Nazwa inwestycji: HALA SPORTOWO-WIDOWISKOWA

TytuŁ rysunku: RZUT PARTERU

AKTUALIZACJA

Data:	Skala:	Nr rysunku:
LUTY 2013 r.	1:50	1-A/A

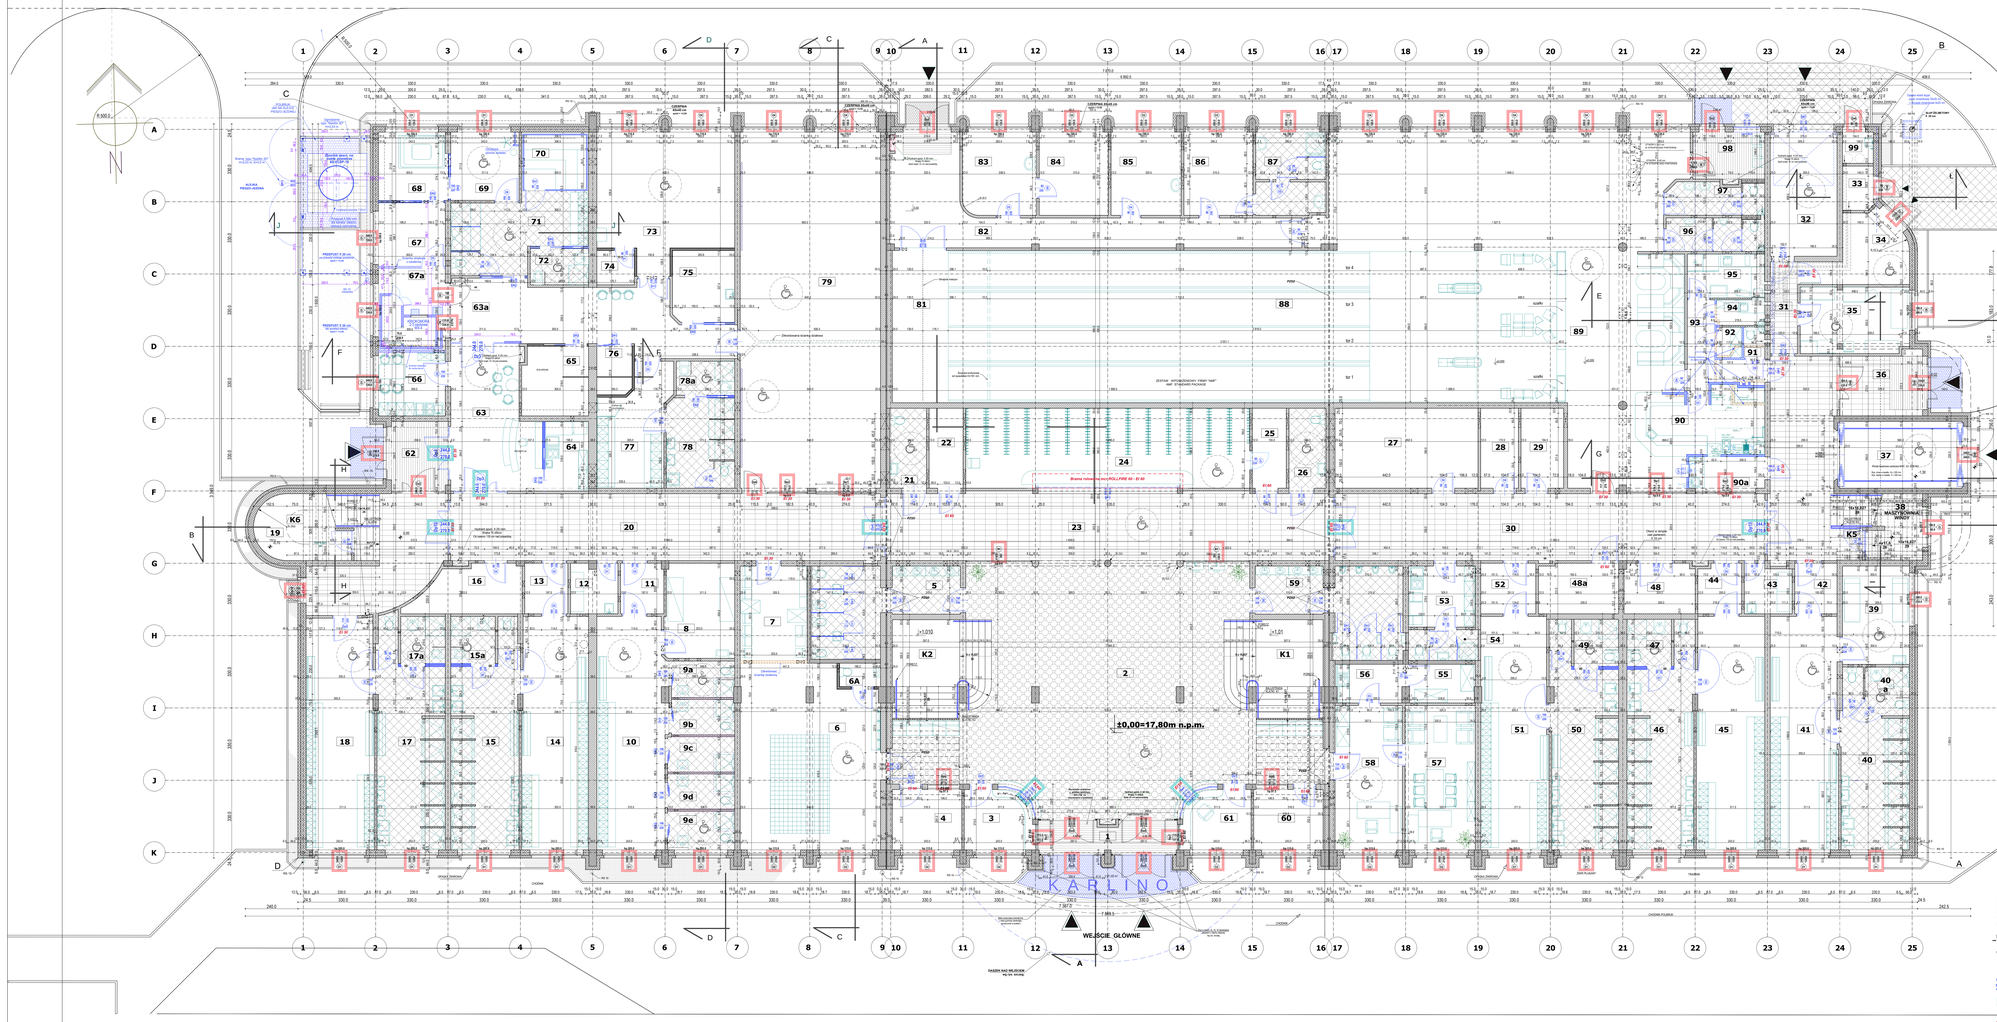
AKTUALIZACJA - 4 września 2012 r.
1. Zmiana w sali zabaw - dla dzieci do lat trzech, dopompowano dup (wtłoczy 5-20 cm oraz fragment pola przyjmuje dla podłoża nadawcorzeja: nerolitu/ kondycja dachowej nad parkiem.

AKTUALIZACJA - 10 października 2012 r.
1. Zmieniono salę nr 6 (na sepce dla dzi) - do sali wejścia przedsionek w 62. Dzwi (1x0.9) w przedsionku w 63 pozostają bez zmian.
2. Zmieniono ściankę w sali nr 62 (wybrać na linia 246 wg proj. branżowego. Rozwiązanie zmiana na metalowa.

AKTUALIZACJA - z dn. 21 Czerwca 2012 r.
1. DWUNAŚCIU PRZYMACZENIE CZĘŚCI PRZEDSZEŚCIU DO WYSOCZEGOLAPCH STRIP OGARCHY PRZEDCIAPCZENIEJ NA PARTEZCIE I I KLETKZE.

2. ZMIAŁUŚCIMAŁ TABELIZEN PRZECIAPCZENIOWYCH ORAZ WYKAZ.
3. ZMIAŁUŚCIMAŁ TABELIZEN PRZECIAPCZENIOWYCH ORAZ WYKAZ.
- drzw Dp1/ (EB) zmieniono na DP2/ (lewy wymagał pod) - w ściał drzw wewn.)

- drzwi Dp2/ (EB) zmieniono na DP3/ (lewy wymagał pod) - w ściał drzw wewn.)
- ciemnia Ap8 (EB) zmieniono na Ap9 (EB)
- wymieniono na 1 palnik dodatkowy 2 ściał drzw Dp7 (EB)

4. Na parterze kuchnia zmiana kolorystyczna w 70 / 71 (zastąpiono kolorystycznie Dp10 (EB)
5. Na parterze łazienki hp przy skrzyżowaniu ze D-G- przesunięcie na przedsionek, ściana kosiarza przy skrzyżowaniu ze D/H

6. Na 1 parterze łazienki hp przy skrzyżowaniu ze D/H - przesunięcie na przedsionek, ściana kosiarza przy skrzyżowaniu ze D/H
7. Na parterze przesunięcie ściany w 15 - przesunięcie do ściany- zwiększenie o 20 cm do 15 cm w kierunku wschodnim

8. Na parterze przesunięcie ściany zewnętrznej z linią wentrzaja ściany bufetu (pos. w 30)

AKTUALIZACJA - z dn. 19.10.2012
1. ZMIAŁUŚCIMAŁ WYMAGANIAMI DRZWI PRZECIAPCZENIOWYCH ORAZ WYKAZ. ZMIAŁUŚCIMAŁ TABELIZEN PRZECIAPCZENIOWYCH ORAZ SYSTEMAL ELEMENTÓW PRZECIAPCZENIOWYCH - SAPA SFB 2074_50 N - (EB) (EB) (
2. JAKO UZNACZENIE WŁAŚCIWEGO SLEPIERI - ALUMINIOWEJ ORAZ DRZWI I NADBETU PRZECIAPCZENIOWYCH NA ROZTIKCH POZAKO TRYMAPT CITHOKI W SAKTLE GDZIEZT"

AKTUALIZACJA - 28.X.2012r
1. W osiądu z usytuowaniem kotłowni w Centrum Rehabilitacji wyznaczono następujące zmiany:
- zmiana wymiarów: 39 poss przesunięcie ściane działowej z ok 70" z 15 cm, pomieszczenie w 77 zmniejszono przez odzielenie ścianką z kabiny gen. w 78, w dzisze zmieszczono kotłownię (3 z osobowy) typ. WR-wh
- w 79 zmiana wymiarów pomieszczenia z drzwami DzS. na szerzej 63 (1ref - z wnuszyć nad ciąć- Ełu / wyciąć).
- zmiana wyposażenie instalacyjna pomieszczeń i dopompowano ewentyzry zbiornik wyrzutowy w 79
2. W osiądu na zmianę technologii zasilaniu gazem/olejem z kagoń zmieniono ułład pomieszczeń dąbrzia kotłeu oraz wyznaczenie miejsca/ ujęć/zmiana
3. Sala zabaw dla dzisi w 2 przedszkoru z pomieszczeniem w 7 ale wraz ze zabaw
